Informe Técnico Caso ASADA Cipreses de Oreamuno

**INSTITUTO COSTARRICENSE DE
ACUEDUCTOS Y ALCANTARILLADOS**

Setiembre 2021

INFORME TÉCNICO ACUEDUCTO CIPRESES (Mesa Técnica)

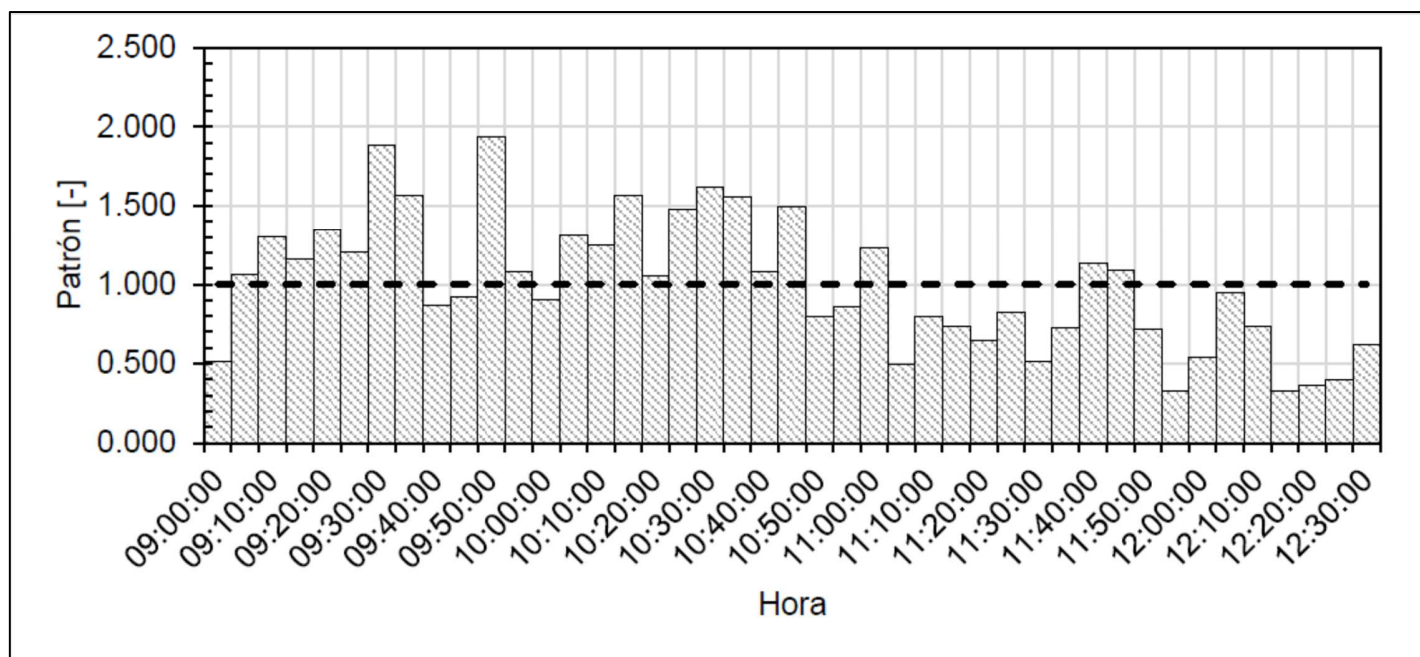
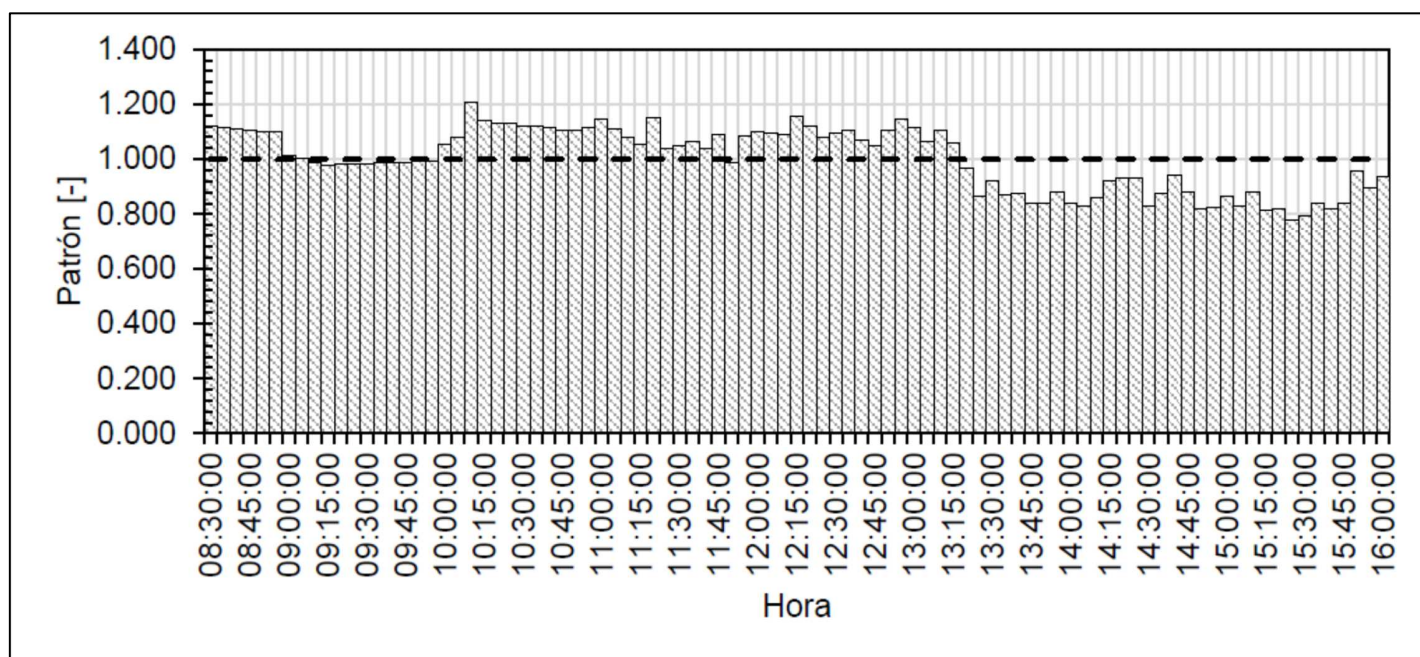
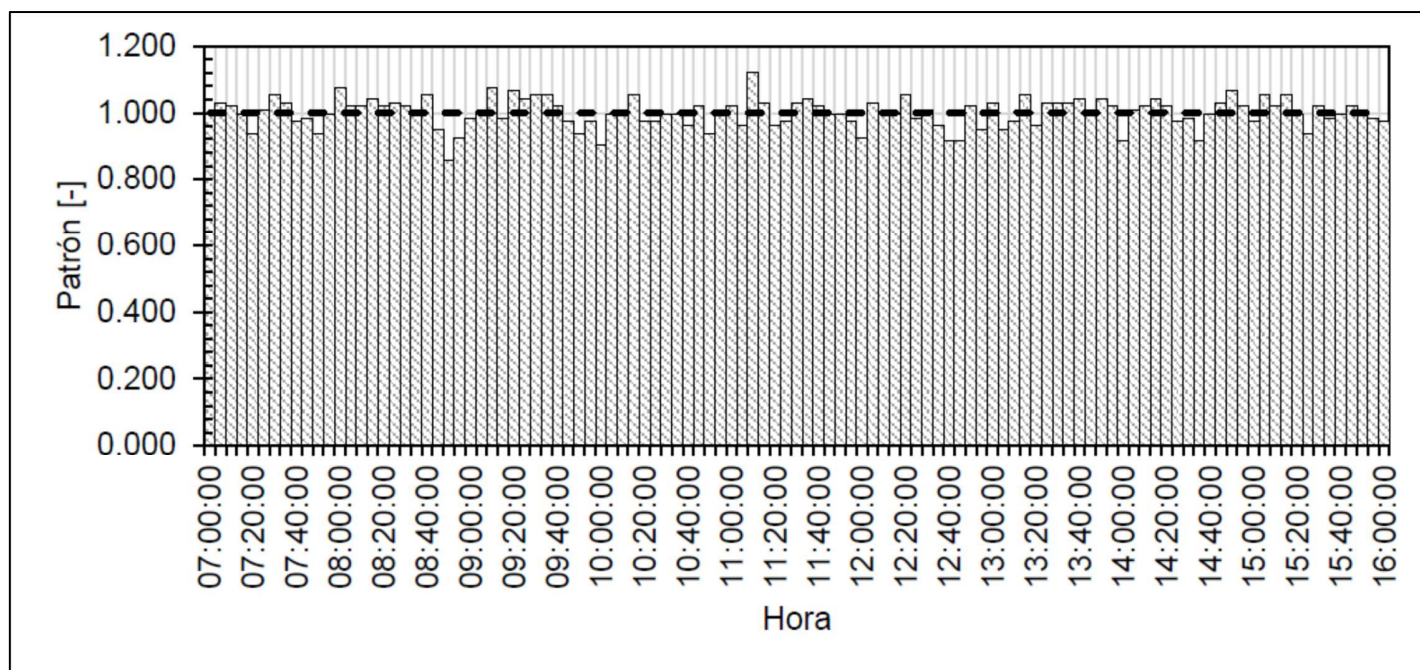
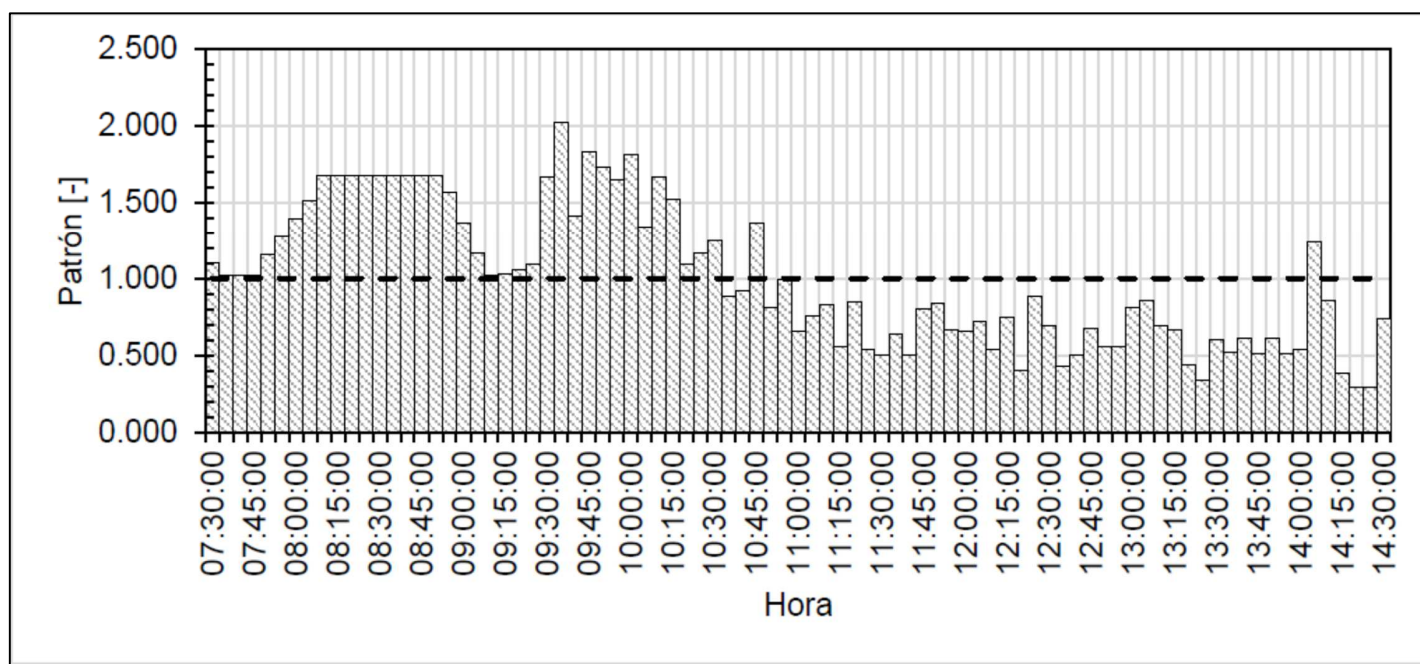
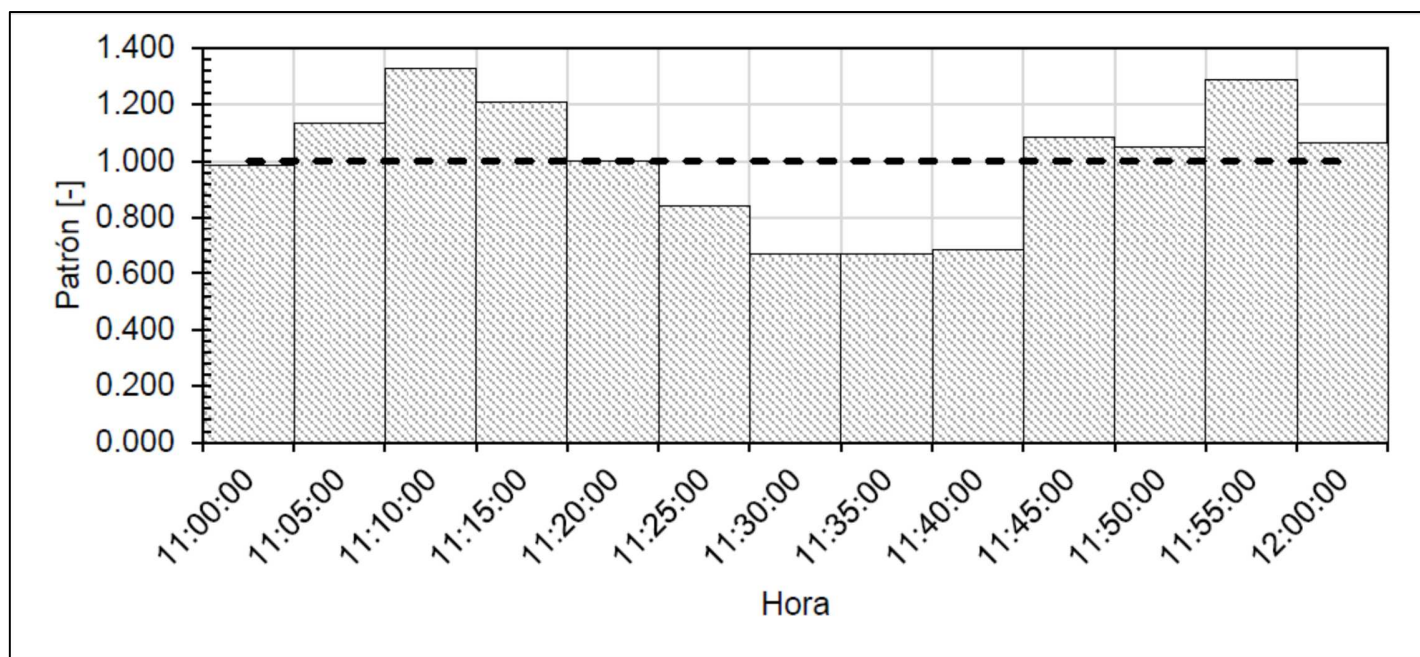
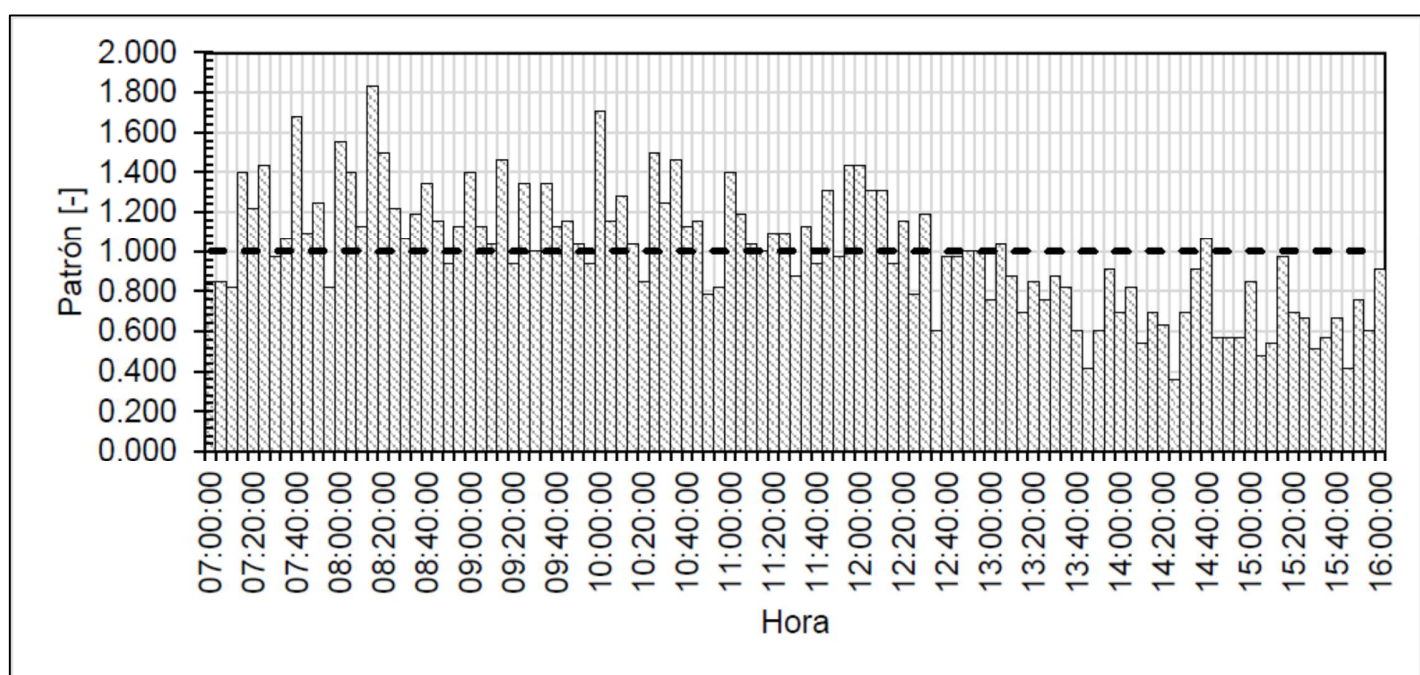
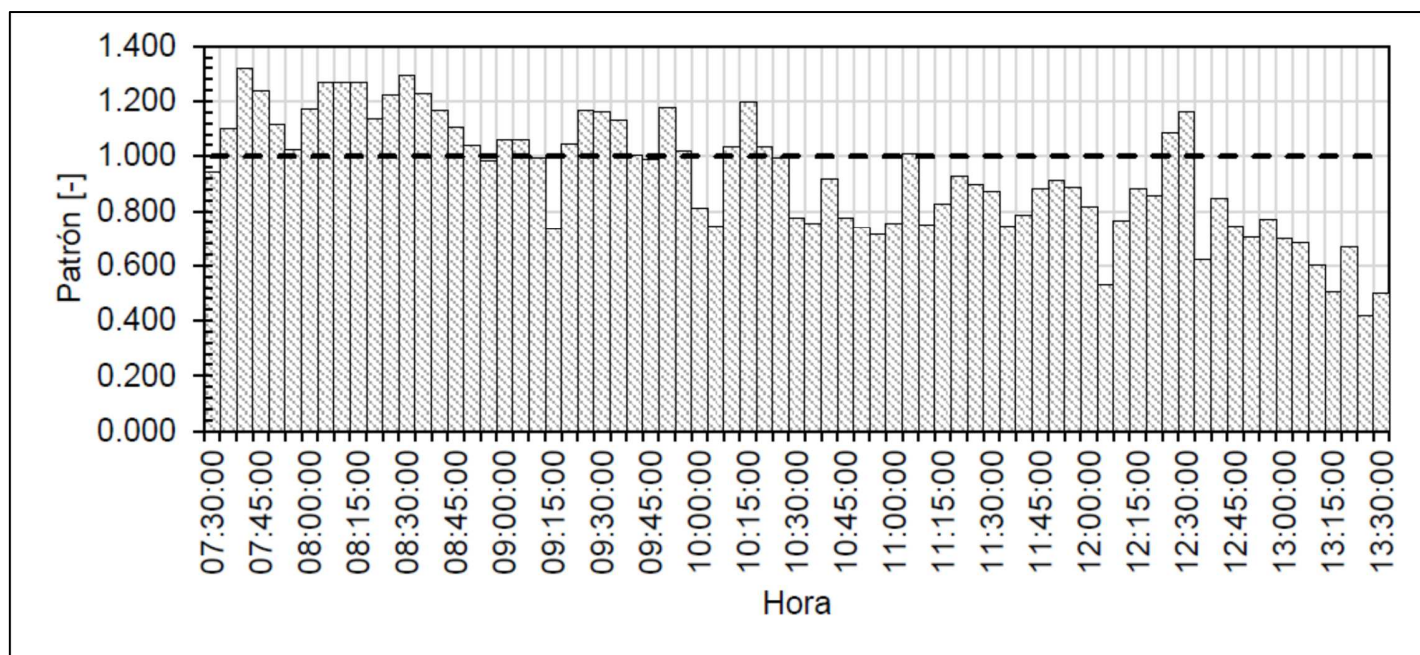
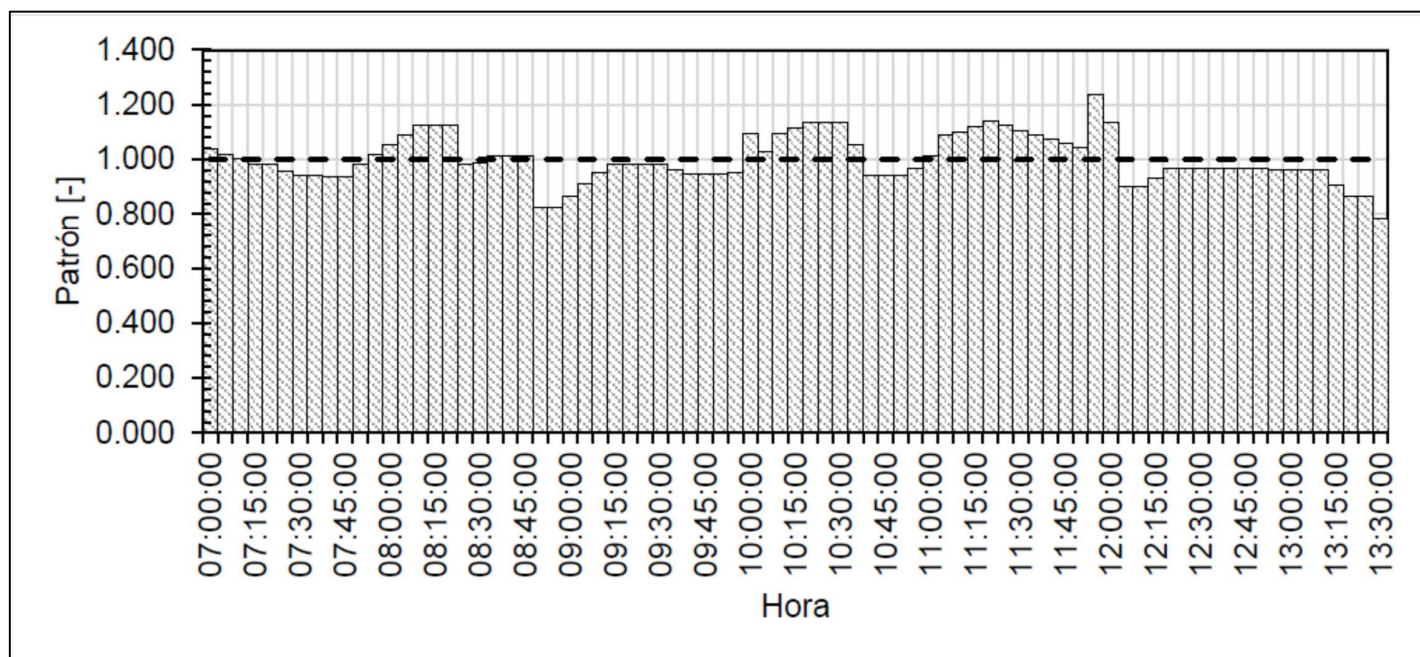
Con base en la experiencia institucional, a esta curva de variación horaria (patrones de consumo) se le deben realizar los siguientes ajustes:

- Las series de medición deben ser representativas del comportamiento del consumo de la población, por lo que se debe realizar para varios días e incluir al menos un fin de semana ya que en estos días existe un consumo superior al promedio entre semana.

- Una vez obtenida la curva de consumo a la salida de los tanques, se debe promediar los valores horarios a fin de obtener una curva única para 24 horas.
- Los gráficos de patrones de consumo deben representar la variación horaria para las 24 horas del día.
- Para estimar el volumen de regulación del tanque de almacenamiento se utiliza el método de curva integral o curva masa. Esta se calcula teniendo los valores de producción y consumo acumulado (curva de variación horaria) para un periodo de 24 horas. Posteriormente se utiliza el valor del superávit máximo de producción y el valor del déficit máximo que al sumarlos se obtiene el porcentaje de regulación que ocupa el sistema.

Figura 9. Balance Hídrico resultado del Modelo de EPANET

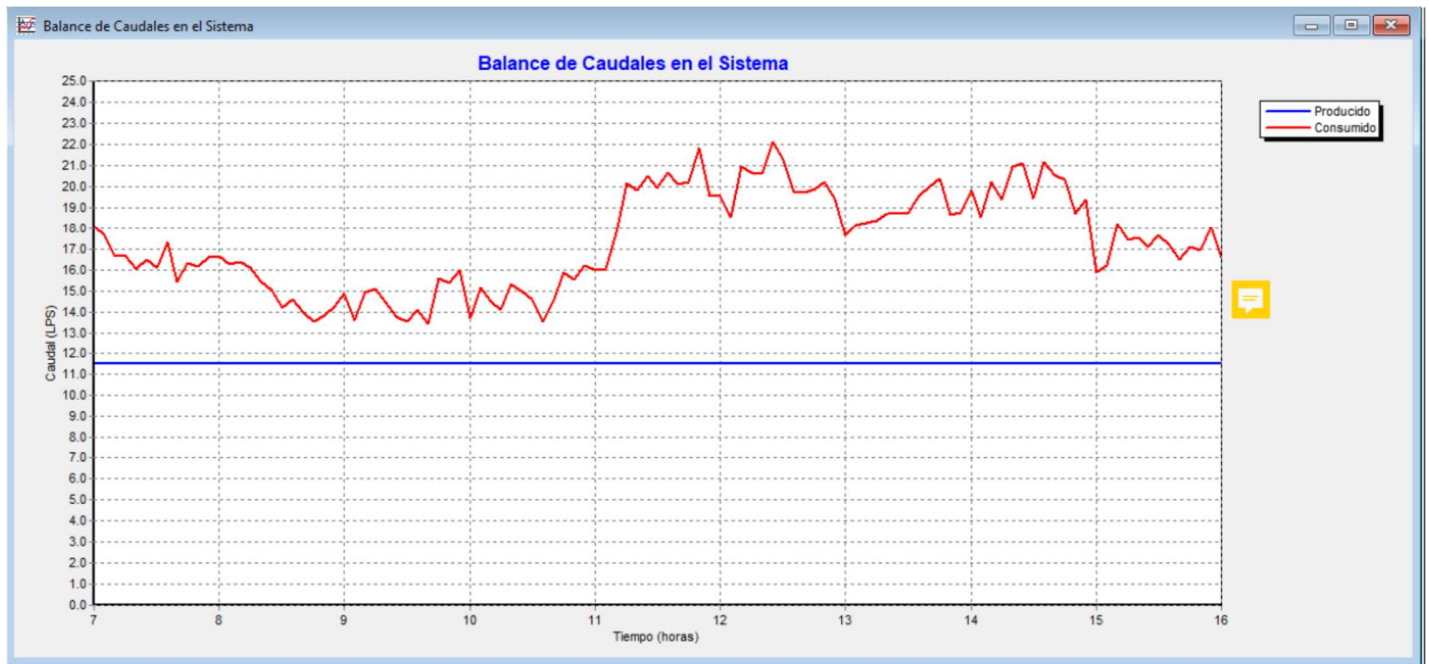
Además, la **Figura 9** obtenida del estudio del Acueducto de Cipreses, la producción debe alcanzar al menos el caudal máximo diario, los picos de consumo deben estar reflejados por el comportamiento de aporte de los tanques de almacenamiento.

Sin embargo, en el estudio, los tanques no regulan debido a que el estudio se realizó en una época diferente al estiaje y debido a ese motivo no fue posible ver la curva de regulación de cada tanque (información base para los factores de consumo de los sistemas).

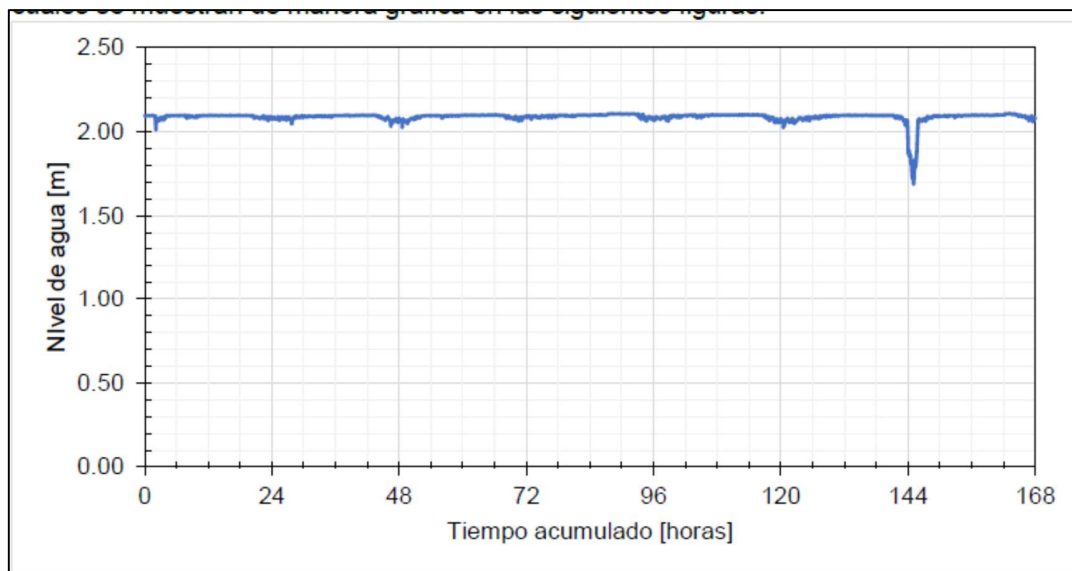
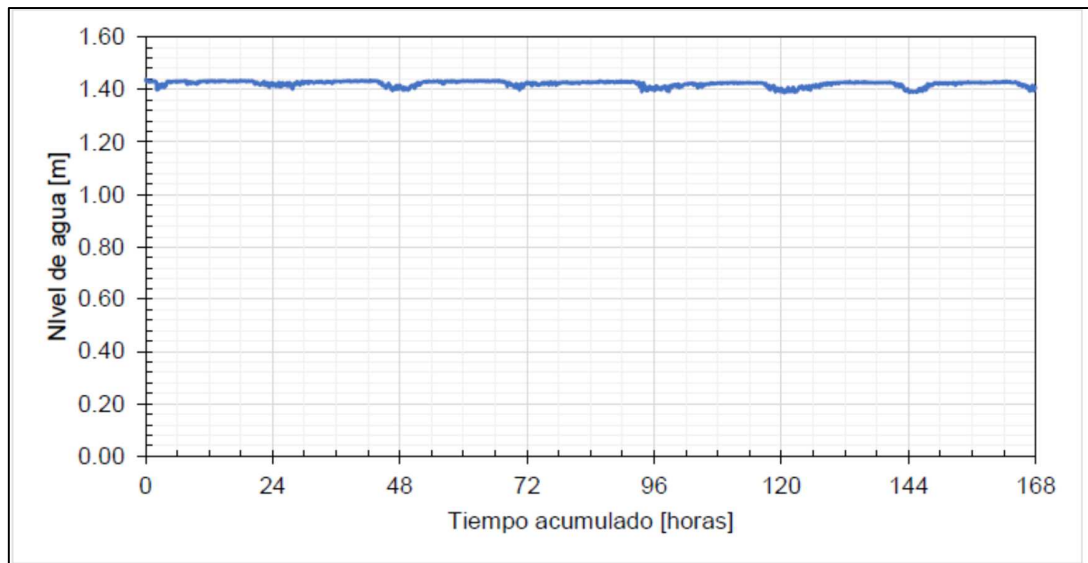
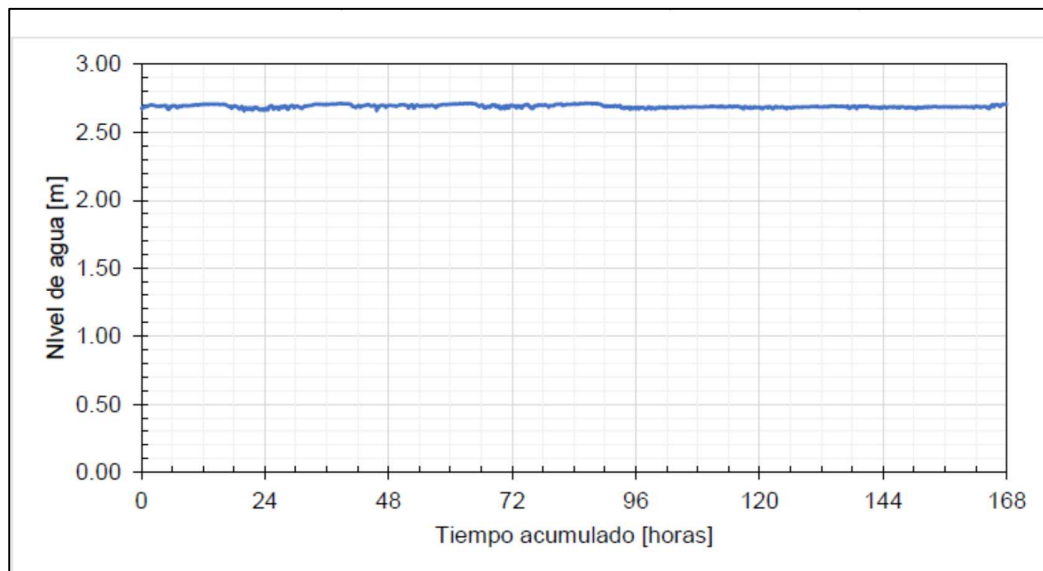
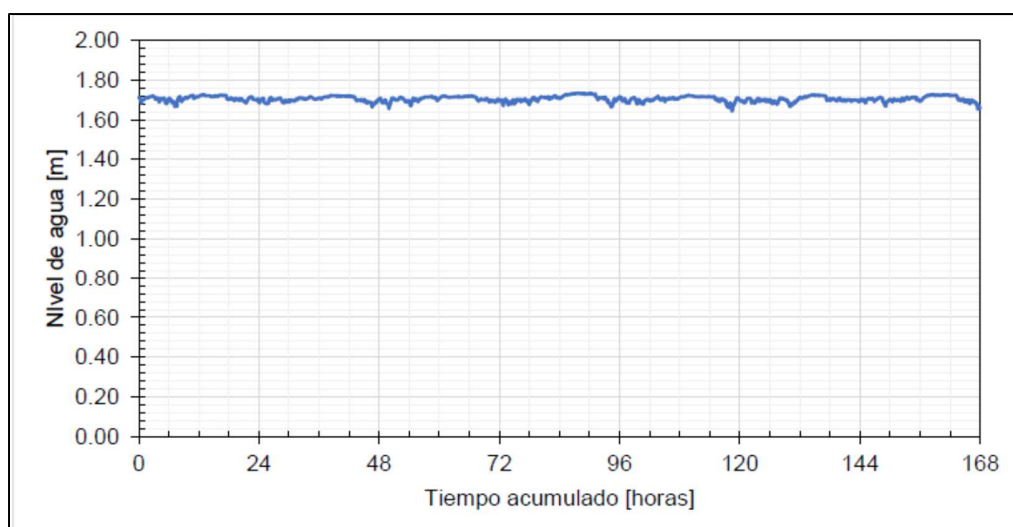
Las figuras anteriores son ejemplos de lo indicado. Es evidente que no existe regulación por parte de los tanques de almacenamiento.
